过控编号	皖 WH20250400104		
项目名称	安庆市山峡化工有限公司硫酸、液碱和化学品仓储物流一体化建设项目安全设施竣工验收评价（AS2024017）		
项目简介	安庆市山峡化工有限公司成立于 2013 年 1 月 21 日，法定代表人吴春生，注册地址位于安徽省安庆市高新区霞虹路 5 号，注册资本 1000 万元人民币。因安庆石化转型发展项目建设需要，山峡化工原厂区被征收拆迁，新厂 区选址于安徽省安庆市高新区霞虹路 5 号，投资 3000 万元新建硫酸、液碱和化学品仓储物流一体化建设项目（以下简称“本项目”），并于 2022 年 11 月 23 日、2023 年 12 月 22 日通过了安庆市应急管理局组织的安全条件、安全设施设计审查。2024 年 6 月 14 日，该公司取得了本项目试生产方案接受通知书，开始试生产。 本项目主要涉及危险化学品的储存、经营，其中部分危险化学品涉及稀释、分装，符合《危险化学品经营许可证管理办法》（原国家安全监管总局令第 55 号，2015 年版）第 37 条“购买危险化学品进行分装或者加入非危险化学品溶剂进行稀释，然后销售，依照本法执行”的规定。本项目共涉及 18 种产品，分别为硫酸、液碱、盐酸、磷酸、固体氢氧化钠、氢氧化钾、氢氧化钡、氢氧化钙、氢氧化镁、醋酸钠、醋酸钙、草酸、环己醇、乙二醇、丙三醇（甘油）、苯甲醛、苯甲酸乙酯、次氯酸钠，其中储存、经营的硫酸（序号 1302）、液碱/固体氢氧化钠（序号 1669）、盐酸（序号 2507）、磷酸（序号 2790）、氢氧化钾（序号 1667）、氢氧化钡（序号 1666）、次氯酸钠（序号 166）为危险化学品。因此，本项目属于新建危险化学品储存项目。 本项目不涉及重点监管的危险化工工艺；生产车间和储存设施不构成重大危险源；储存、经营的危险化学品不涉及重点监管的危险化学品。 根据《危险化学品经营许可证管理办法》（原国家安全监管总局令第 55 号，2015 年版）规定，安庆市山峡化工有限公司委托安徽实华安全评价有限责任公司对本项目进行安全设施竣工验收评价。		
评价报告提交时间	2025 年 4 月 19 日

安庆市山峡化工有限公司
硫酸、液碱和化学品仓储物流一体化建设项目
安全设施竣工验收评价报告

安庆市山峡化工有限公司硫酸、液碱和化学品仓储物流一体化建设项目
安全设施竣工验收审查意见修改说明

表 10-1 专家审核意见修改及整改情况一览表

表 8-1 本次验收评价期间发现问题与改进建议表

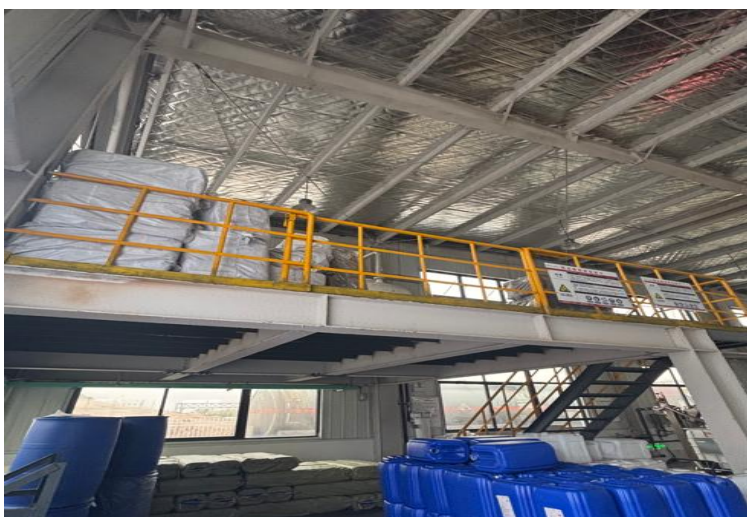
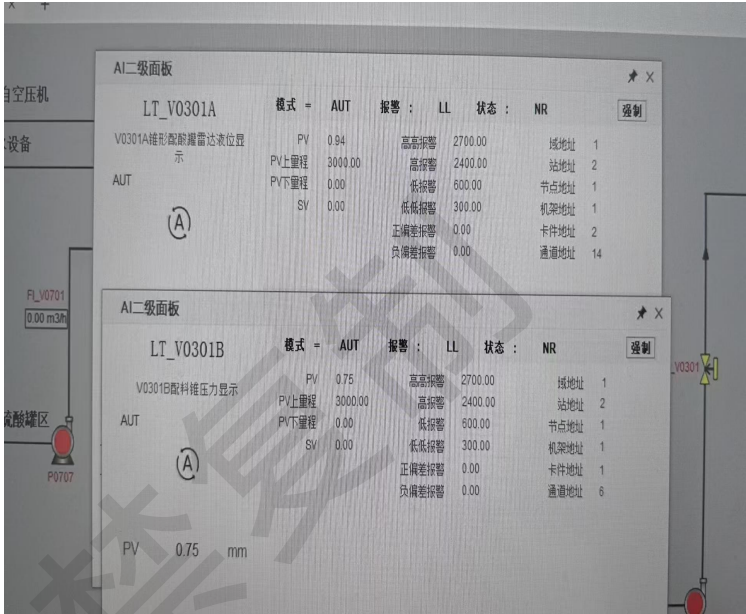
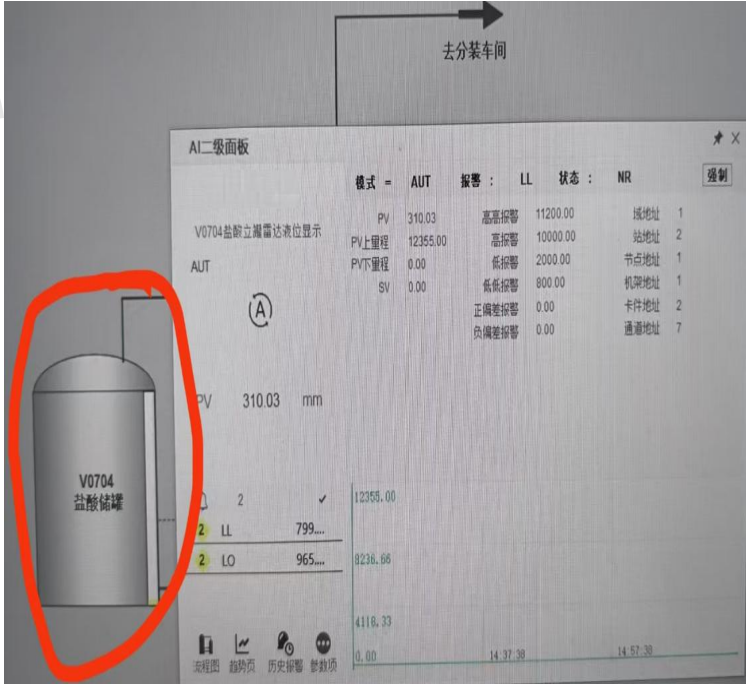
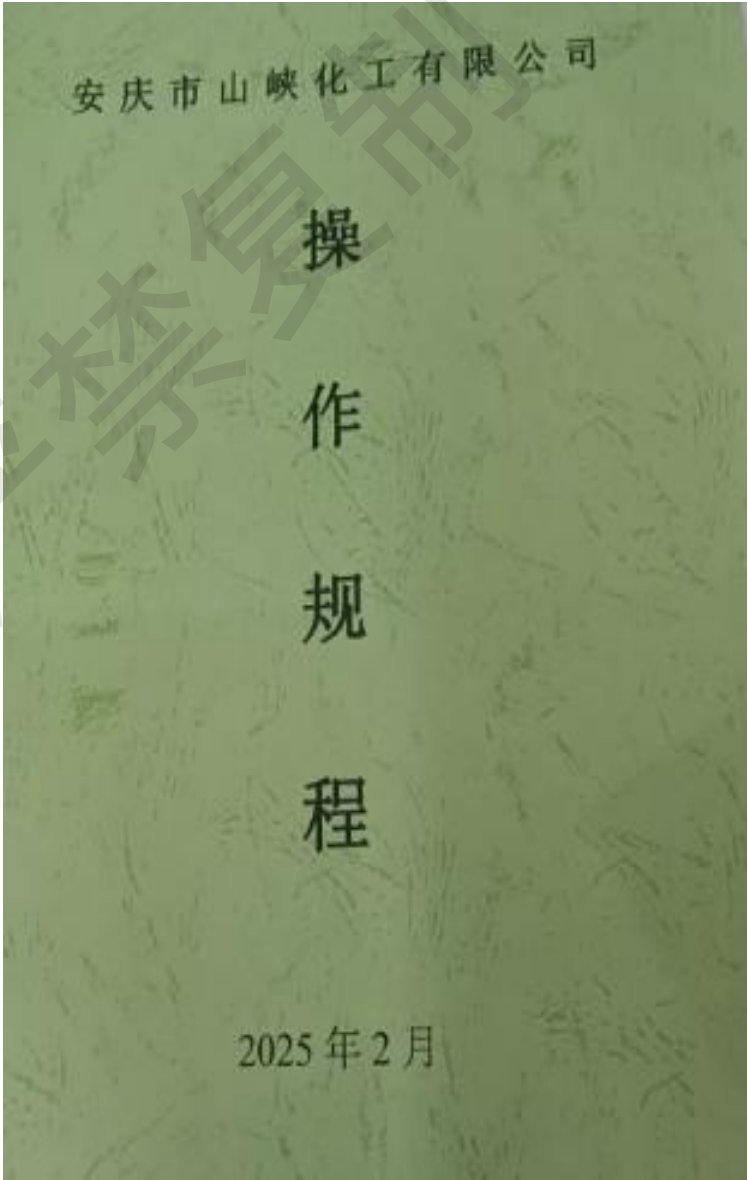
序号	问题及安全隐患	整改措施与建议
1	配料车间内布置的管道未标识介质名称、流向等信息。	对配料车间内管道标识介质名称、流向等信息。
2	分装车间桶装物料随意堆放，阻碍作业、疏散通道。	桶装物料划定临时存放区，定置摆放，并控制存放量。
3	分装车间分装罐平台缺少踢脚板。	分装车间分装罐平台应增加踢脚板。
4	丙类仓库未按要求设置危险化学品职业危害告知牌。	丙类仓库内应按储存危险化学品种类张贴危险化学品职业危害告知牌。
5	公司固废库、危废库建筑标志牌名称都标志为危废库，与总平面布置图不一致。	严格按照设计的总平面布置图张贴固废库、危废库建筑标志牌。
6	安全设施设计专篇储存场所储存的物料存在禁忌，例如丙类仓库隔间一储存的草酸与氢氧化钠、氢氧化钾等碱性物质存在禁忌。	设计单位出具设计变更，对丙类仓库隔间一、隔间二储存物料的禁忌性进行分析，严格按照设计的储存方案储存物料。
7	安全设施设计变更说明中配酸罐 V0301A/B 设置了低液位报警，低低液位联锁，但控制室 DCS 系统画面显示未设置。	自动控制系统联锁回路的组态应与设计变更说明保持一致。
8	安全设施设计变更说明中盐酸储罐 V0704 设置的低液位报警，低低液位联锁参数值，与控制室 DCS 系统画面显示不一致。	自动控制系统联锁回路的组态应与设计变更说明保持一致。
9	公司现行的组织机构图与安全生产责任制不一致。	对组织机构图或安全生产责任制进行修改、修订，确保其与实际情况保持一致。
10	操作规程未按设计变更文件进行修订。	操作规程应按设计变更文件进行修订。
